## ŽÁDOST O VYJÁDŘENÍ

208/TO/2017

### Výstavba vodovodního řadu – Panské Nové Dvory – lokalita č. 2

# VYJÁDŘENÍ

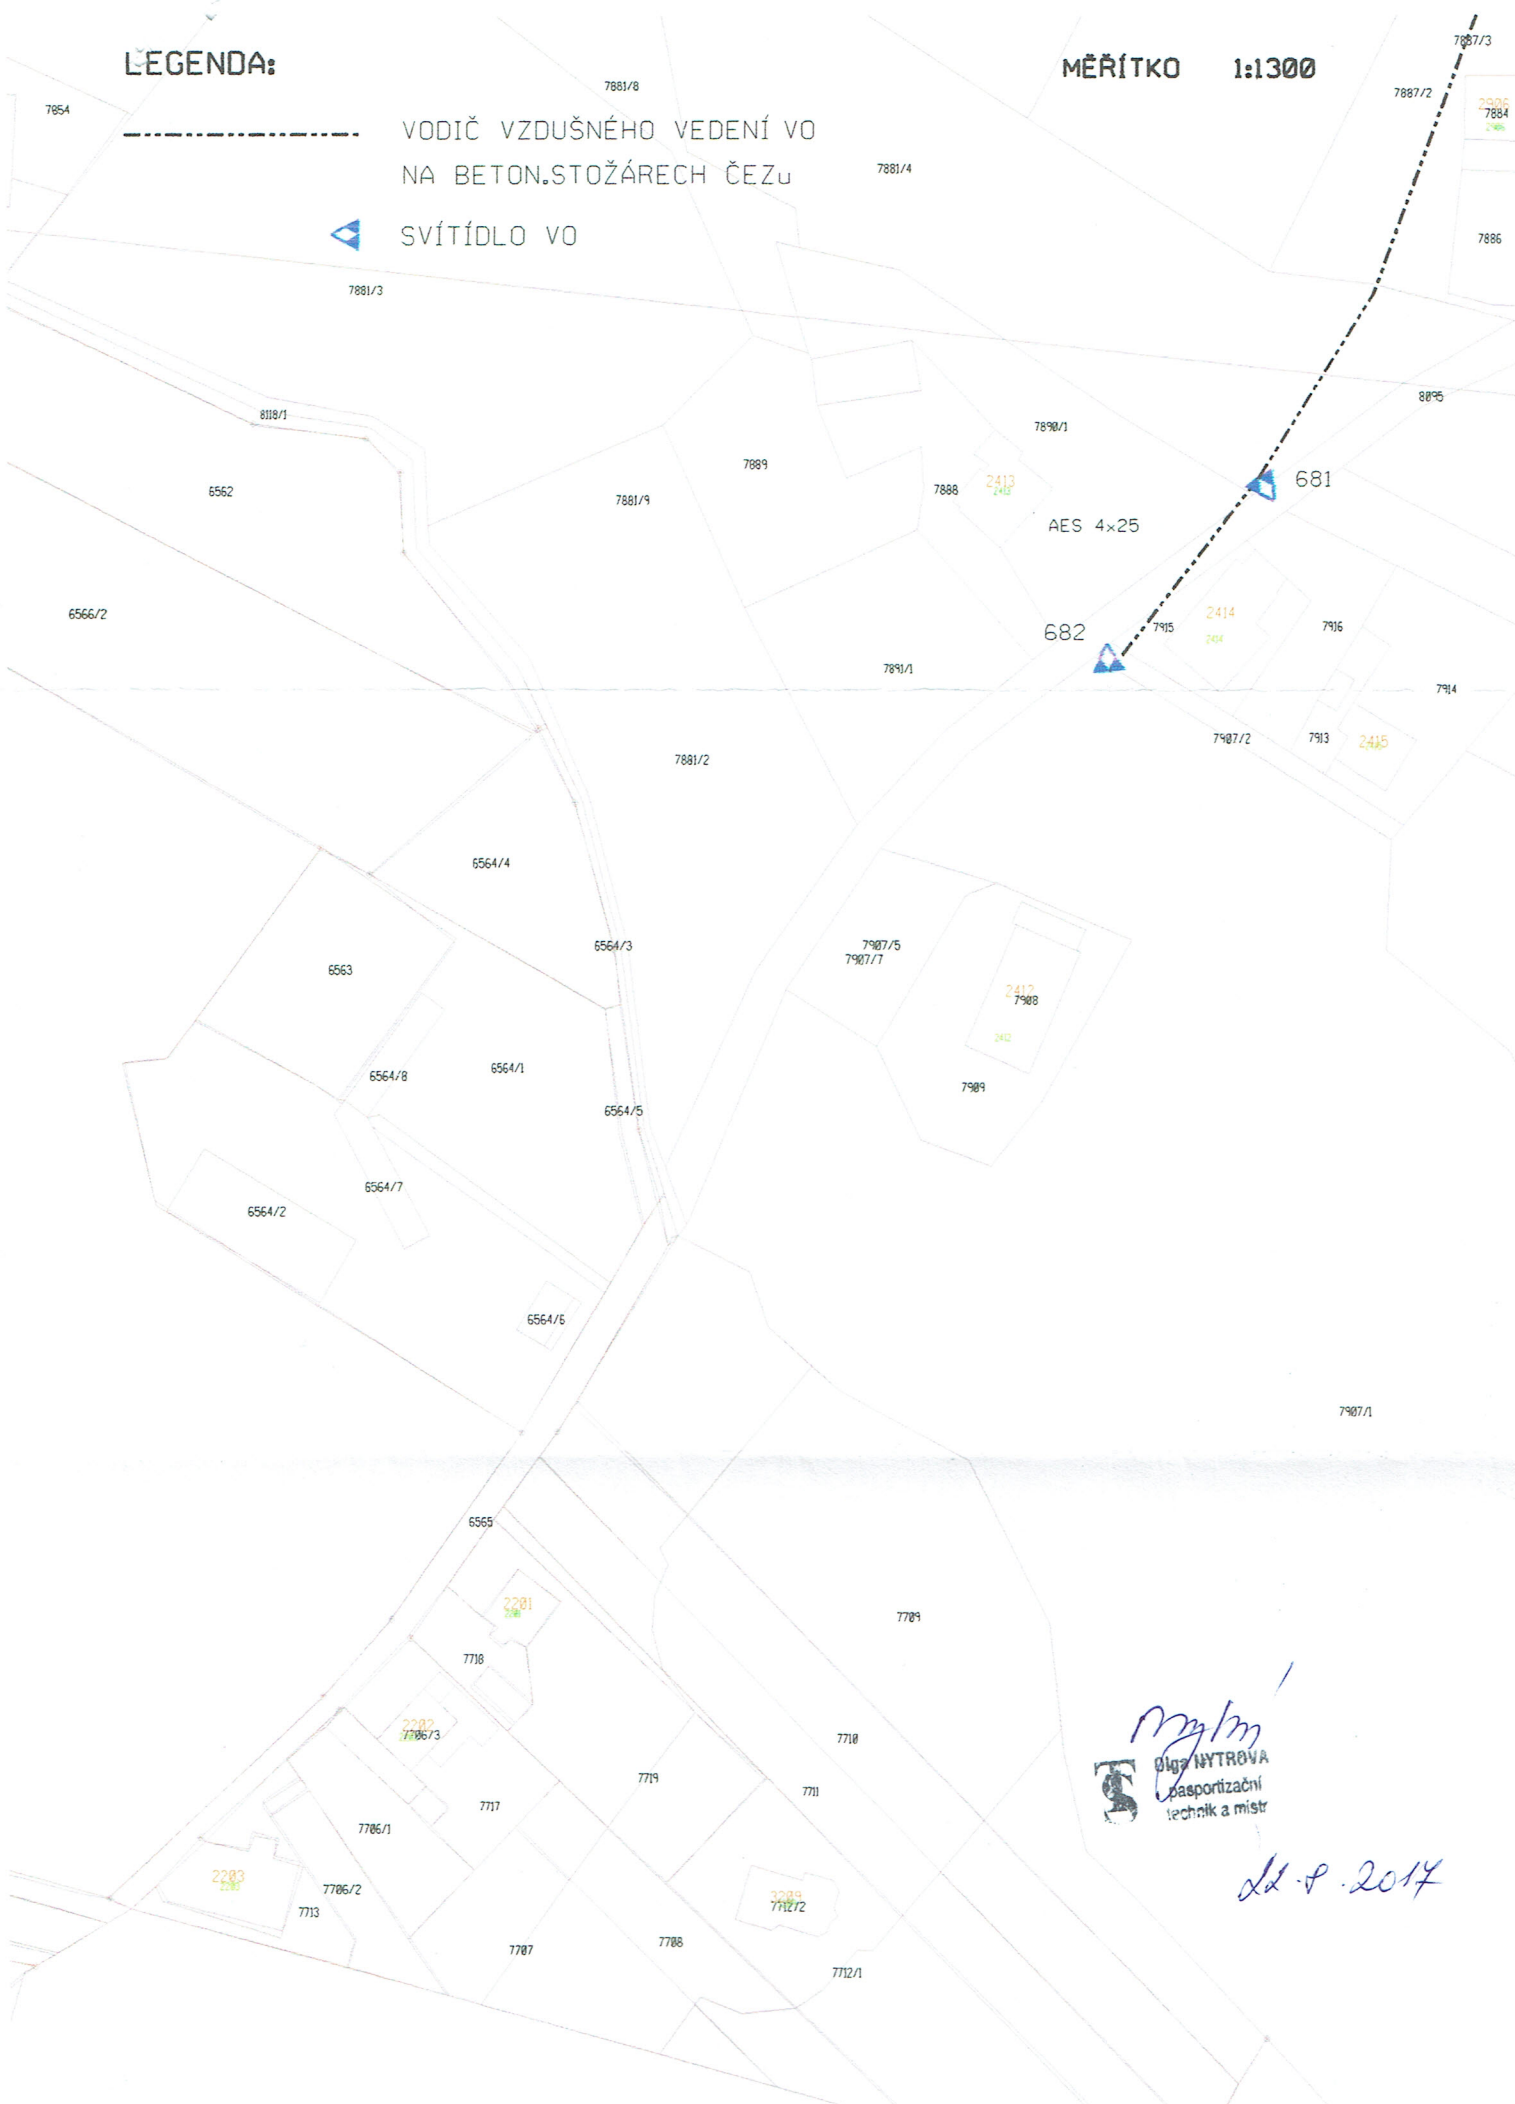
Ke stavbě „**Výstavba vodovodního řádu – Panské Nové Dvory – lokalita č. 2**“ nemáme připomínky. **N e d o j d e** k dotčení s podzemními inženýrskými sítěmi ve správě TS a.s., provozu Veřejné osvětlení. Podél místní komunikace parc.č. 8095 se nachází pouze vzdušné vedení veřejného osvětlení na betonových stožárech společnosti ČEZ Distribuce a.s..

Situaci se sítí vzdušného vedení VO Vám přikládáme k tomuto vyjádření.
